SERVICE-INFO

Hihnankiristimen 531 0564 30 parannetut ominaisuudet

Tuotenro INA: 531 0564 30

Kuva 1: Edestä kuvattuna

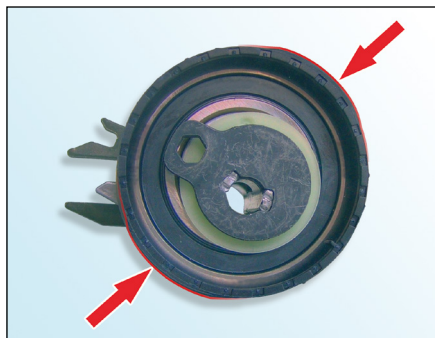
Hihnankiristimen tuotenro INA. **531 0564 30** ominaisuutta on kehitetty ja käyttö on hiljaisempi.

Hihnankiristimen poikkeuksellinen muoto (posket) ei ole valmistusvika.

Kuvissa punaisilla nuolilla merkityt juoksupinnan korkeuserot vähentävät pyörän tuottamaa ääntä.
